Mission régionale d'autorité environnementale

**Avis délibéré sur le projet de mise en compatibilité
du Plan Local d'Urbanisme (MECPLU) de Norrois (51)
emportée par déclaration de projet,
portée par la Communauté de communes Perthois Bocage et Der**

Figure 4 : calendrier des travaux

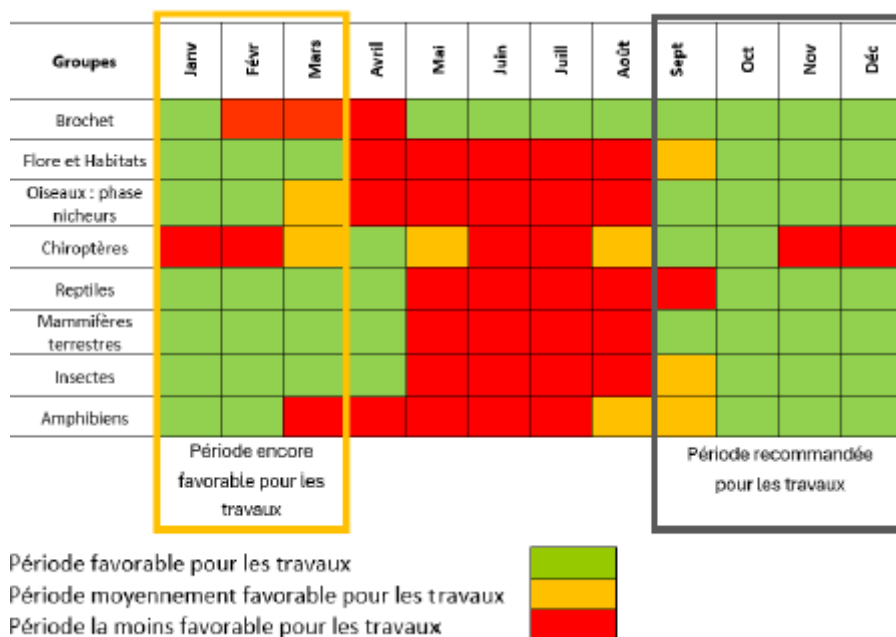
Le rapport environnemental présente le calendrier des périodes favorables pour réaliser les travaux (Cf. figure 4). L'Ae estime que le mois de mars doit également être exclu.

L'Ae recommande à la collectivité et au porteur de projet de modifier le calendrier des périodes favorables pour réaliser les travaux, en excluant également le mois de mars.
